ANEXO 1. CORRESPONDENCIA ENVIADA Y RECIBIDA.

REF: MEJORAMIENTO DE LA VÍA TERCIARIA, ACCESO A LA VEREDA UNIÓN ALTO DE SATOCA – PLANTA DE TRATAMIENTO DE AGUA POTABLE, EN EL MUNICIPIO DE SARAVENA, DEPARTAMENTO DE ARAUCA

ASUNTO: SOLICITUD ACOMPAÑAMIENTO PERMANENTE CONSORCIO INTERVENTOR EN CAMPO.

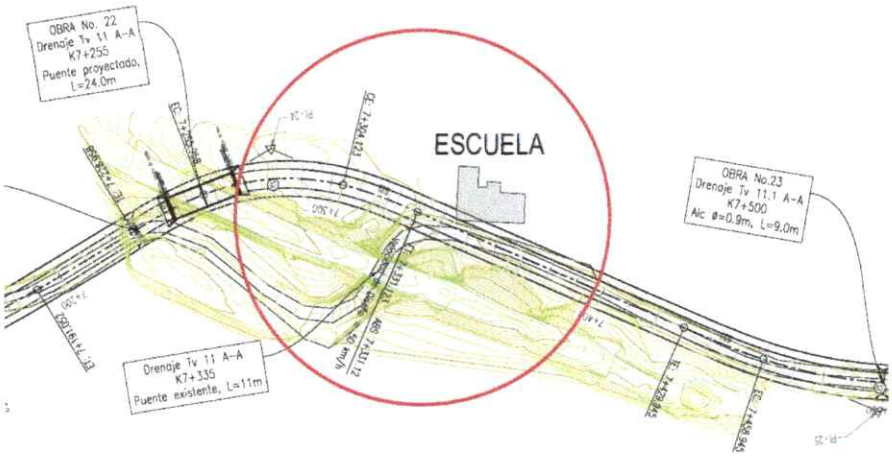
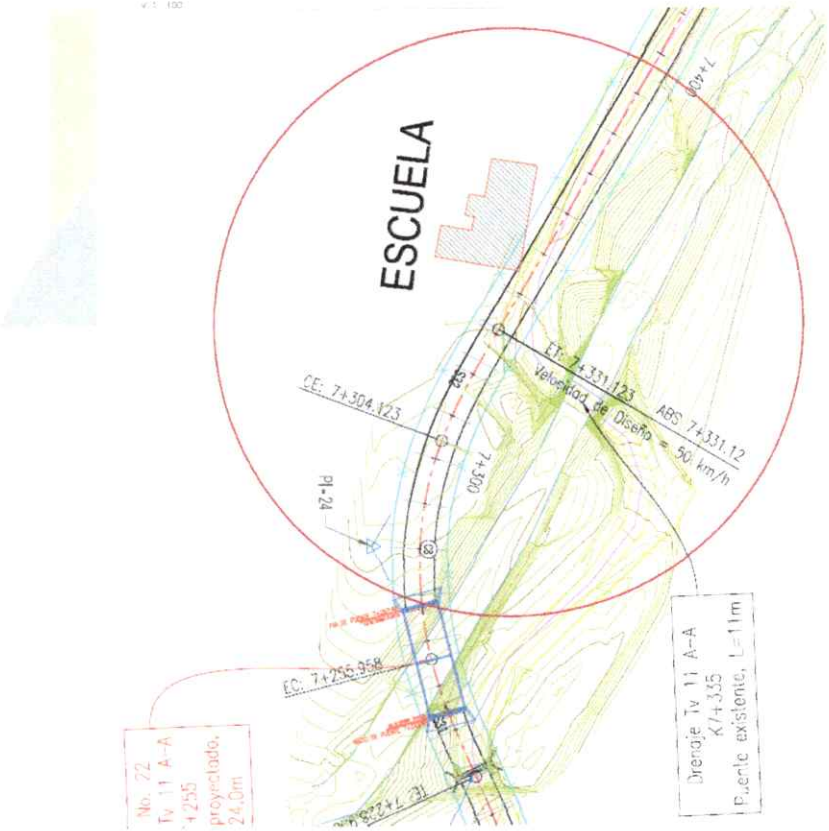
- **Trazado vía / escuela**: Durante el replanteo mencionado anteriormente, se logró evidenciar inconsistencias entre el trazado de la vía con la escuela en la abscisa K7+331. Tal como se evidencia en la imagen siguiente, el trazado propuesto de la vía corta parte de la edificación de la escuela existente, situación que afecta de manera directa las actividades a realizarse sobre este tramo.
